PARECER TÉCNICO - CPA/EIV  
COMPLEXO ESPORTIVO DE BRASÍLIA - ARENA BSB

Parecer Técnico n.º 21/2020 - SEDUH/GAB/CPA-EIV

Assunto: 2ª Análise do Estudo Prévio de Impacto de Vizinhança - EIV, relativo ao empreendimento denominado **Complexo Esportivo de Brasília - ARENA BSB**.

Fig. 04. Diagrama das 17 intervenções propostas no EIV como medidas mitigadoras/compensatórias relativas à mobilidade de pedestres e ciclistas. Fonte: EIV, pág. 141.

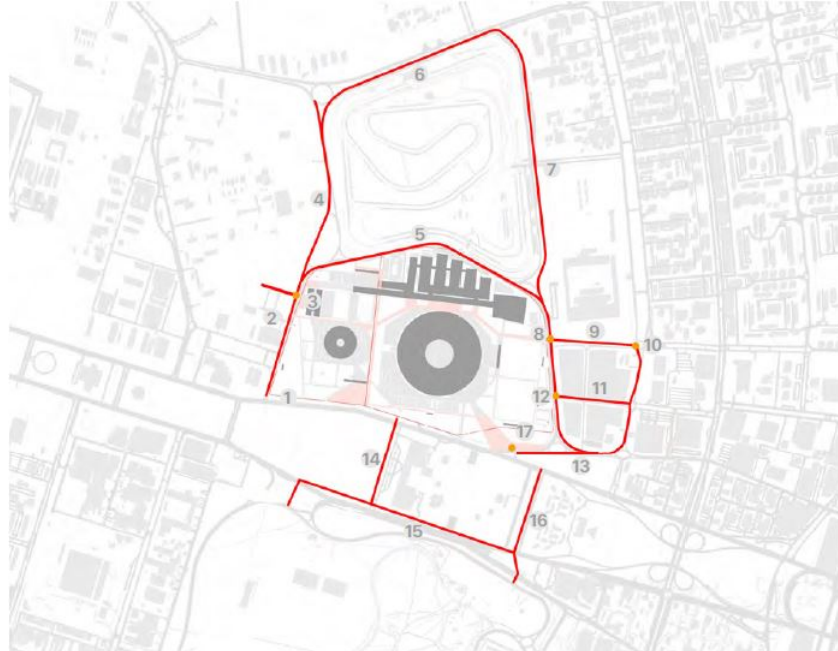
Registre-se que algumas ações elencadas acima tratam-se de diretrizes, outras fazem parte de um conjunto chamado de Plano de Mobilidade e Acessibilidade, e que há também aquelas que não ensejam ações propriamente ditas (item 12).

Verifica-se que as ações 4, 7 a 11, e 13 a 17 elencadas anteriormente contemplam intervenções relativas à implantação de trechos de cicloviárias e abarcam a preocupação desta CPA/EIV quanto à integração no sentido N/S. No entanto, tais ações precisam ser agrupadas para maior clareza e visualização de sua intenção.

- Medida 3: Plano de Mobilidade e Acessibilidade, contendo diretrizes e projetos executivos para as seguintes intervenções:

- 3.1. calçada em frente à Procuradoria do DF (3);
- 3.2. calçada do lado do Autódromo e de travessias, ligando ao Complexo Esportivo de Brasília (5); e
- 3.3. calçada e acesso ao Autódromo (6).

Isto posto, sugere-se as seguintes medidas abaixo, extraídas das ações elencadas no estudo:

• **Medida 4 – Complementação da rede cicloviária e de mobilidade ativa existente no trecho Norte.**

- 4.1. Implantação de ciclovia e requalificação de calçada no trecho indicado no EIV, conectando o Complexo Esportivo de Brasília ao futuro eixo de mobilidade ativa previsto à Norte do Autódromo (4) e (7);
- 4.2. Inserção de nova travessia de pedestre/ciclista, através de faixa acionada por sinal de vida (8) e (10) e semaforizada, com botoeira, sincronizada com demais semáforos da área (17);
- 4.3. Complementação de ciclovia já existente e implantação de calçada (9); e
- 4.4. Qualificação das calçadas e ciclovias já existentes na quadra 901 Norte, por meio de paisagismo e mobiliário mínimo em pontos estratégicos (11).

Fig. 05 - Sistema Cicloviário do entorno do Complexo Esportivo de Brasília. Fonte: RIST, pág. 37, SEMOB/SEDUH/DER-DF.

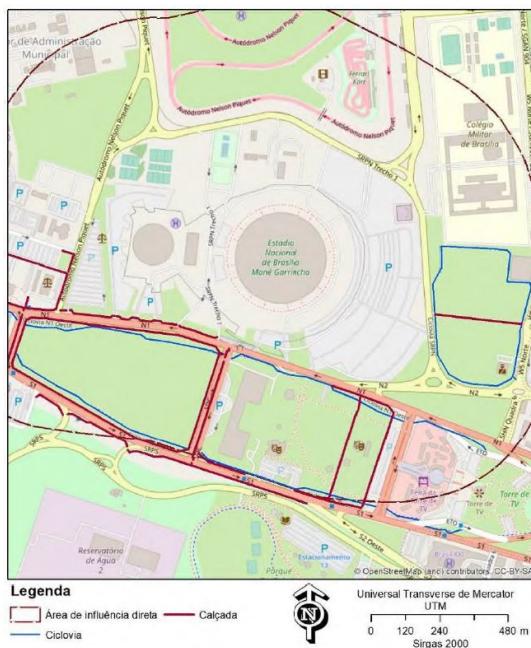
A partir da apresentação no RIST das redes cicloviárias existentes, percebe-se que a rede está bem consolidada no sentido leste/oeste ao longo do Eixo Monumental (Figura 05), necessitando apenas de complementação desse sistema no sentido norte/sul, a fim de efetivar a integração do projeto.

**Fig. 06a - Diagrama com as áreas de intervenção, à esquerda. Fonte: EIV, pág. 141.**  
**Fig. 06b - Diagrama de arborização de rotas, à direita. Fonte: EIV, pág. 110.**

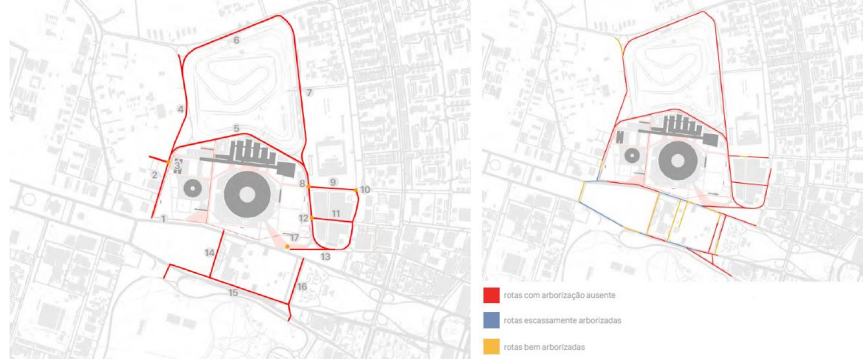
Além disso, contrapondo-se as informações do Diagrama de Arborização de Rotas (Figura 06b) ao Diagrama com as Áreas de Intervenção (Figura 06a), vê-se que a maior parte dos locais coincide com a indicação de rotas caracterizadas como "escassamente arborizadas" e "com arborização ausente", representadas, respectivamente, nas cores azul e vermelha do diagrama da Figura 06b, à direita:

Assim, a partir dos efeitos positivos da arborização demonstrados nas análises de conforto ambiental do EIV, recomenda-se que o complemento da arborização nas rotas propostas seja incorporado às medidas mitigadoras.

Fig. 08 - Intervenções no sistema viário. Fonte: EIV

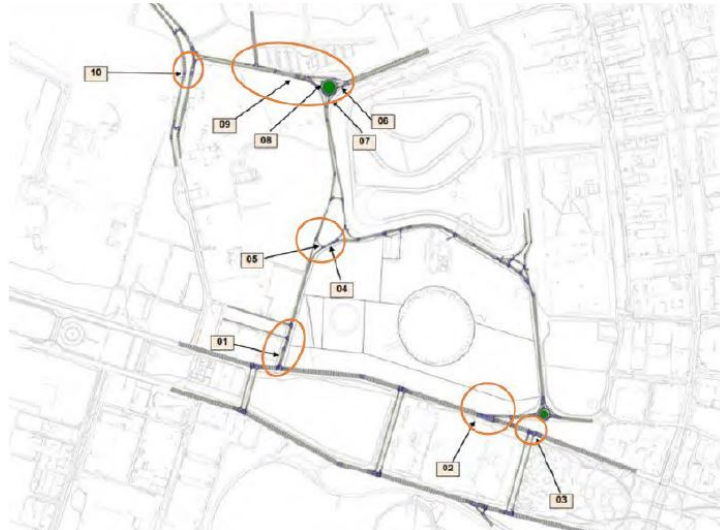
Quanto às questões de tráfego, o EIV indica 06 intervenções viárias/geométricas nas proximidades do empreendimento que podem ser agrupadas em uma única medida mitigadora. Dando sequência à numeração, temos o seguinte:

• **Medida 7 - Alterações viárias/geométricas:**

- 7.1. Aumento da capacidade do trecho indicado no RIST, de 02 para 03 faixas de rolamento (1);
- 7.2. Implantação de semáforo em trecho indicado no RIST (2);
- 7.3. Retificação do ciclo semaforizado em trecho indicado no RIST (3);
- 7.4. Aumento da capacidade do trecho indicado no RIST, de 02 para 03 faixas de rolamento (4) e Retificação do retorno existente, canalizando o fluxo em uma faixa de rolamento (5);
- 7.5. Retificação de faixa de rolamento para saída da interseção indicada no RIST, de 01 para 02 faixas de rolamento (6); Retificação da faixa de rolamento, no trecho indicado, com fluxo livre a direita (7); Retificação de faixa de rolamento para acesso a interseção, de 01 para 02 faixas de rolamento (8); e Aumento da capacidade, de 02 para 03 faixas de rolamento (9); e
- 7.6. Remoção do retorno existente indicado no RIST (10).

Figura 09 - Diagrama de estacionamentos. Fonte: Anteprojeto de Arquitetura - Parte 1, Prancha 02/71 (49787713)

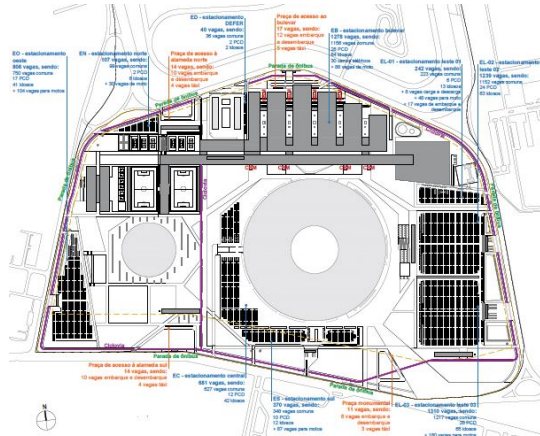
7. Apresentar no RIST quadro informativo de quantidade de vagas por bolsão/estacionamento, incluindo vagas especiais, de forma a organizar as informações apresentadas em projeto (Figura X). Demonstrar também as vagas existentes relacionadas às edificações existentes e as vagas geradas relacionadas à edificação a construir.
